**AVIS RELATIF À LA PROTECTION
CONTRE LES EVENTUELS EFFETS NOCIFS ET NUISANCES
PROVOQUÉS PAR LES RAYONNEMENTS NON IONISANTS
GÉNÉRÉS PAR DES ANTENNES ÉMETTRICES STATIONNAIRES**

Commune : NAMUR - Exploitant : TELENET GROUP

Référence exploitant : NR1087G

Rapport n° 810 / 2024

Figure 1 : Vue en plan des lieux de séjour et des points de contrôle

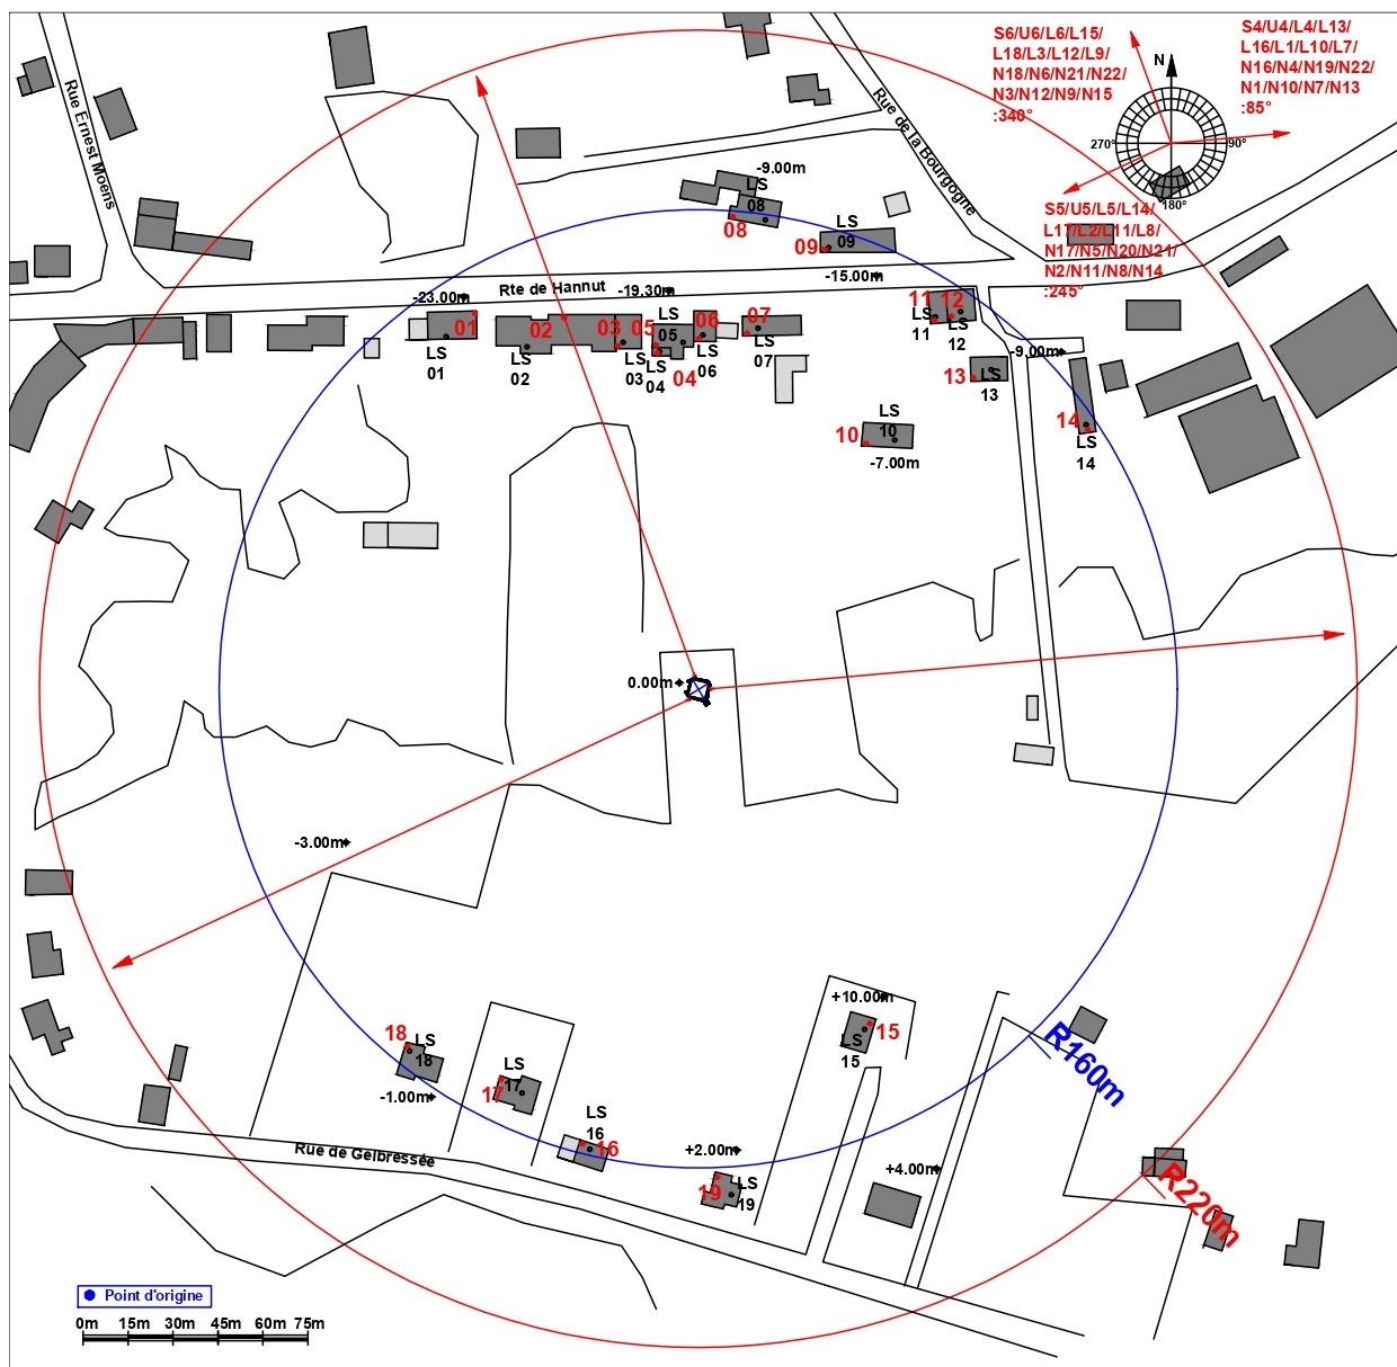
Les fréquences d'émission, la puissance rayonnée par chacune des antennes et leur gain permettent de déterminer le rayon de la zone à analyser. Tout dépassement de la limite par installation est exclu en dehors de cette zone. Le tableau 2 reprend les 35 LS² pour lesquels l'indice d'exposition est le plus élevé. Les différentes colonnes indiquent :

- le numéro du point de contrôle repris sur un des plans de la figure 1;
- le numéro du LS dans lequel se trouve le point de contrôle de la 1^{ère} colonne ;
- l'atténuation d'obstacle prise en compte pour le calcul de l'indice d'exposition dans le LS ;
- le résultat du calcul de l'indice d'exposition.

En ce qui concerne les antennes de l'installation mentionnées dans le tableau 1, la distance maximale à laquelle la limite pourrait être atteinte, à l'extérieur, est égale à 130,7 m. S'il n'y a pas de LS à une distance inférieure, les antennes respectent forcément la limite d'immission.

Dans le cas des LS situés à l'intérieur des bâtiments, une atténuation d'obstacle est prise en compte et il en résulte que la distance maximale à laquelle la limite pourrait être atteinte se réduit à 92,6 m.

Figure 2 : Vue en plan des installations d’antennes dans un rayon de 300 mètres autour de l’installation faisant l’objet de la demande d’avis

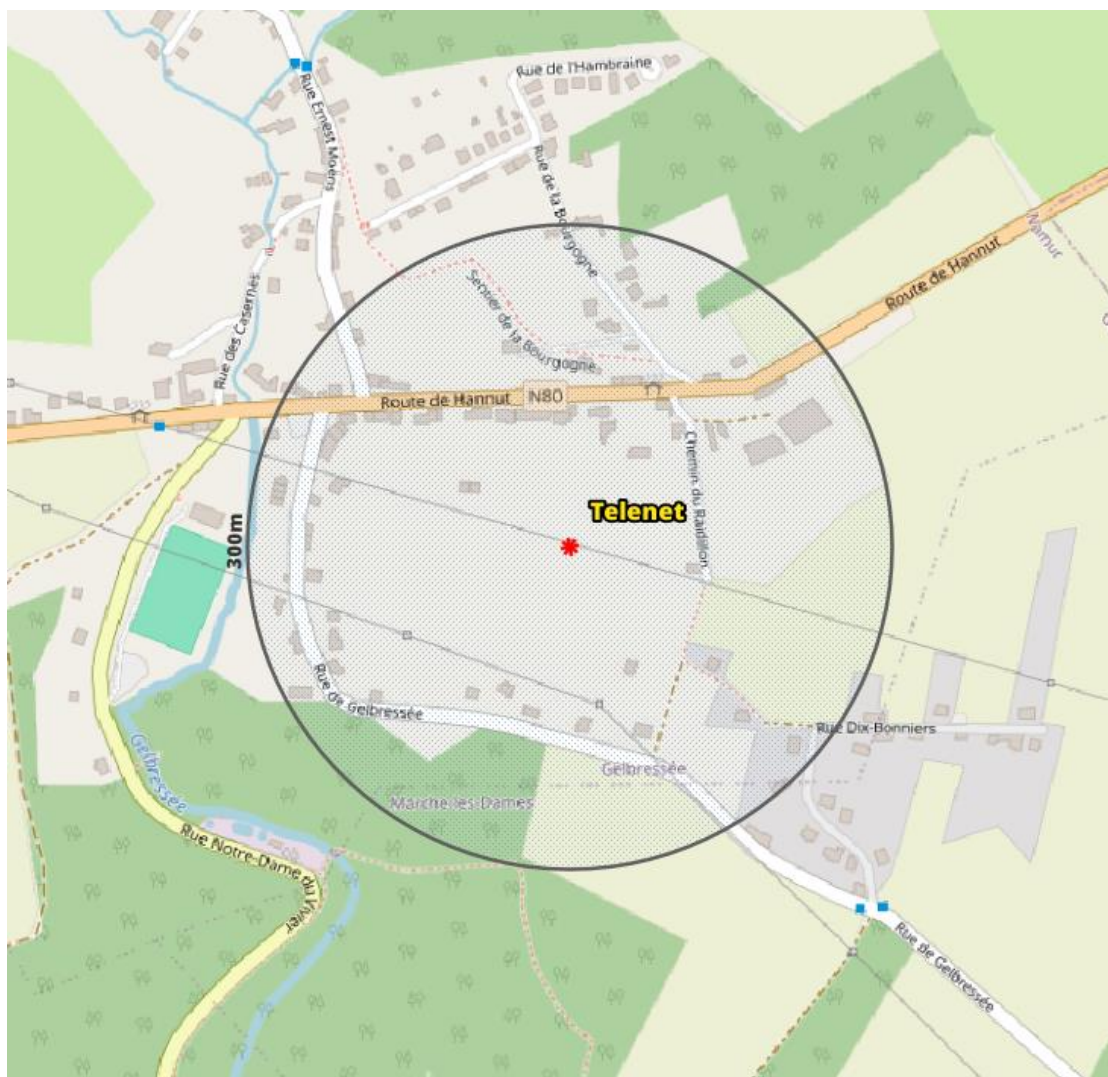
Le plan en projection verticale de la figure 2 indique la localisation des installations d'antennes émettrices stationnaires visées par le décret et situées dans un rayon de 300 mètres autour de l'installation référencée dans le paragraphe 2 et localisée au centre du cercle. Les données de localisation de ces antennes et les avis correspondant sont accessibles via le cadastre en ligne des antennes émettrices stationnaires⁶. Les installations prises en compte dans l'évaluation du respect de la limite cumulative sont les installations d'antennes émettrices déclarées en service par l'exploitant à la date du présent avis, à l'exception de l'installation référencée dans le paragraphe 2 et éventuellement d'autres installations ayant fait l'objet d'une demande d'avis à la même date et qui sont situées à l'intérieur de la zone de 300 mètres de rayon.

- il y a au plus 4 installations d’antennes émettrices stationnaires présentes dans la zone d’évaluation de 300 mètres de rayon représentée dans la figure 2, y inclus l’installation référencée dans le paragraphe 2 : la limite cumulative définie à l’article 4, §2 du décret est nécessairement respectée dans les lieux de séjour à l’intérieur de la zone d’évaluation de 300 mètres de rayon ;

- b) il y a exactement 5 installations d'antennes émettrices stationnaires présentes dans la zone d'évaluation de 300 mètres de rayon représentée dans la figure 2, y inclus l'installation référencée dans le paragraphe 2 et il existe, pour 3 ou 4 de ces installations, un avis attestant le respect de la limite abrogée de 3 V/m : la limite cumulative définie à l'article 4, §2 du décret est nécessairement respectée dans les lieux de séjour à l'intérieur de la zone d'évaluation de 300 mètres de rayon ;

- c) dans tous les autres cas, il a été vérifié que la limite cumulative définie à l'article 4, §2 du décret n'est pas dépassée dans les lieux de séjour sur base du nombre d'installations localisées dans la zone d'évaluation de 300 mètres de rayon représentée dans la figure 2, de leur localisation ainsi que des données inscrites dans la figure 1 et au paragraphe 4 du présent avis et dans les avis attestant le respect de la limite par installation ou de la limite abrogée de 3 V/m relatifs aux autres installations reprises dans la figure 2.

Compte tenu des considérations ci-dessus, il apparaît que l'intensité du rayonnement électromagnétique généré, dans les lieux de séjour situés dans un rayon de 300 mètres autour de l'installation référencée dans le paragraphe 2, par l'ensemble des antennes émettrices stationnaires de l'ensemble des exploitants du même site d'antennes émettrices stationnaires respecte la limite fixée à l'article 4, § 2 du décret.
